#### **INFORME DIAGNÓSTICO DE PROYECTOS PARA LA UNIDAD EJECUTIVA LOCAL DE GOBIERNO - PROYECTO 6 - 70**

**LOCALIDAD DE RAFAEL URIBE URIBE - SEPTIEMBRE DE 1998**

**DIAGNÓSTICO No. 499**

El Proyecto 6 - 70 corresponde a la canalización Zanjonés de La Paz, sector Naranjos, como fue inscrito por parte de la Alcaldía Local.

**Fotografías Nos. 1 y 2** Panorámicas del valle desde la parte inferior hacia el norte, en la calle 54 S con carrera 4B, en donde ésta última, aproximadamente, es paralela a la quebrada.

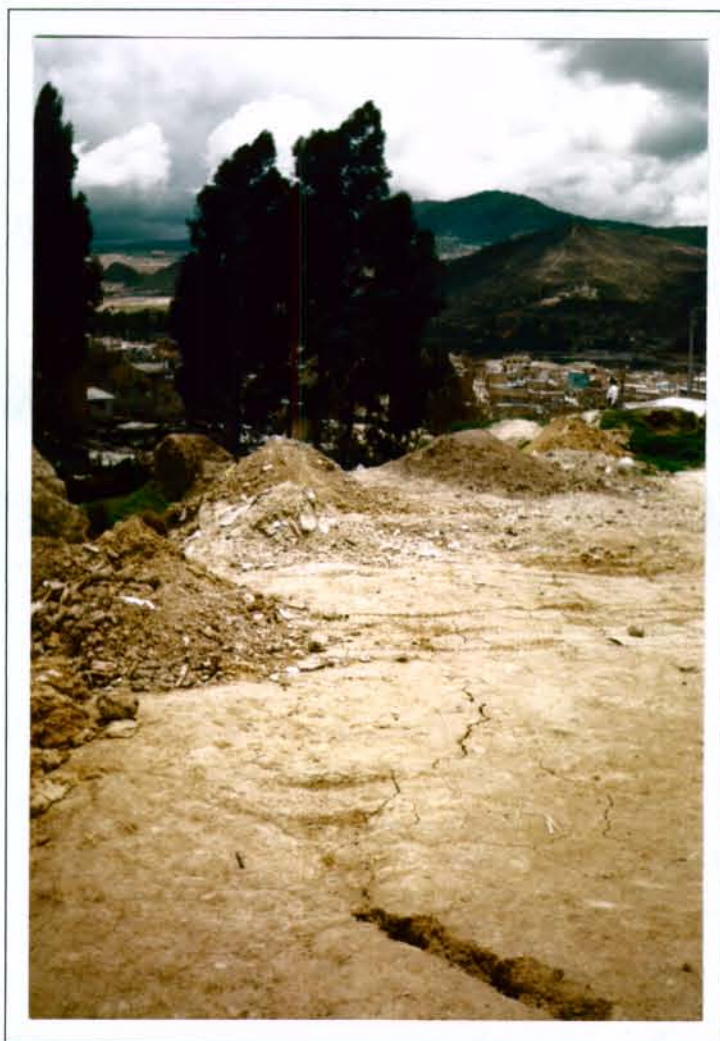
La fotografía de arriba fue tomada a finales de agosto de 1998 y la segunda un mes después; puede notarse la desaparición del árbol ubicado cerca a la volqueta roja en la foto superior, lo que da una idea sobre la evolución de la acción degradante del sector. La zona ubicada detrás del sitio en que se tomaron las fotografías se encuentra totalmente urbanizada y las construcciones son de características similares a las apreciadas en las fotos. Es también evidente la composición disímil de las diversas "volquetadas" que conforman los rellenos, como los escombros de construcción, sobrantes de excavaciones, basuras, etc. A partir de este punto hacia aguas abajo la quebrada es captada y transportada por tubería subterránea.
